EDIFÍCIO PARA INSTALAÇÃO DA DELEGACIA DO OIAPOQUE/AP
OPÇÃO 1 - FECHAMENTO COMPLETO DA FACHADA DA ESCADA

EDIFÍCIO PARA INSTALAÇÃO DA DELEGACIA DO OIAPOQUE/AP
OPÇÃO 2 - FECHAMENTO SOMENTE NO TÉRREO

EDIFÍCIO PARA INSTALAÇÃO DA DELEGACIA DO OIAPOQUE/AP
OPÇÃO 2 - FECHAMENTO SOMENTE NO TÉRREO

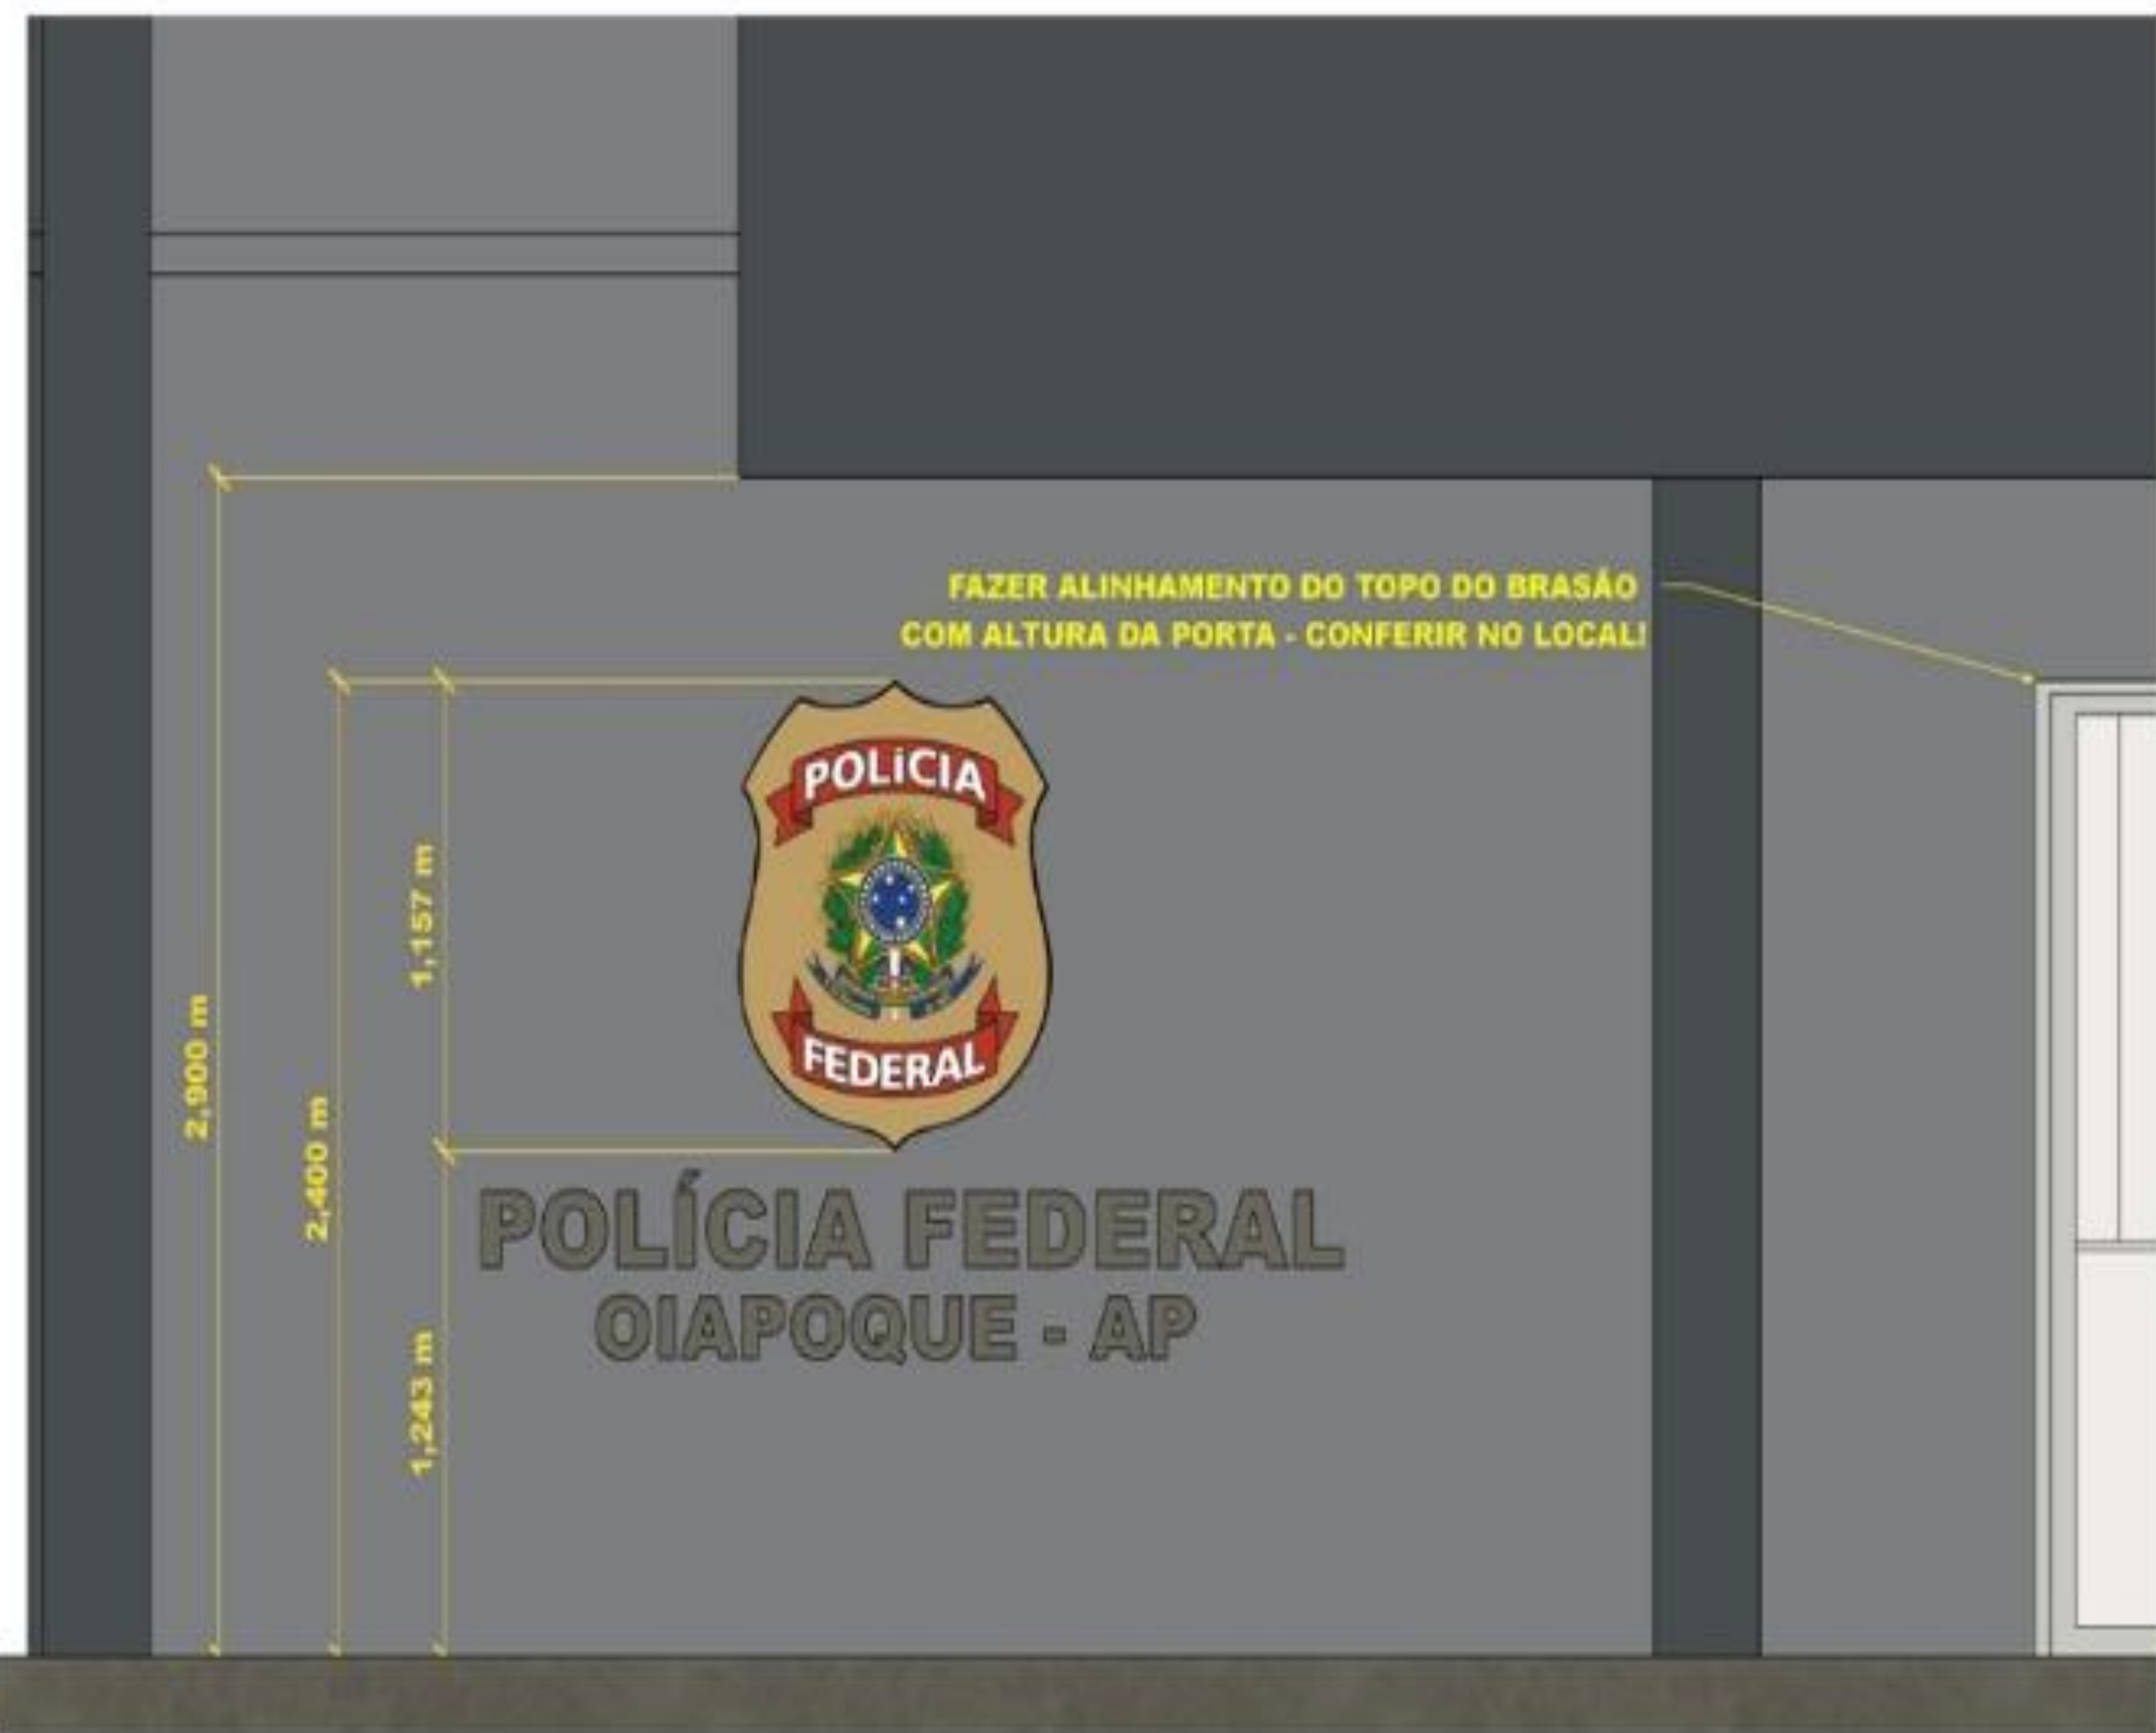
REVESTIMENTO EXTERNO EM PASTILHAS CONFORME MANUAL DE PADRONIZAÇÃO DE MATERIAS DA PF CONSULTAR SEPEA EM CASO DE ALTERAÇÃO DO MATERIAL.

VIDRO FIXO E ESQUADRIAS EM ALUMÍNIO CONFORME PADRÃO ESCOLHIDO PELO PROPRIETÁRIO.

RETIRADA DO FECHAMENTO LATERAL NO 1º E 2º PAVIMENTO

SUBSTITUIR PORTAS DO PROJETO ORIGINAL POR JANELAS DE ALUMÍNIO C/ DUAS FOLHAS PADRÃO ESCOLHIDO PELO PROPRIETÁRIO.

ÁREA DE SHAFT PARA INSTALAÇÕES DA TI

ABERTURA PARA CORREDOR DE ACESSO À ESCADA PODENDO SER MAIOR.
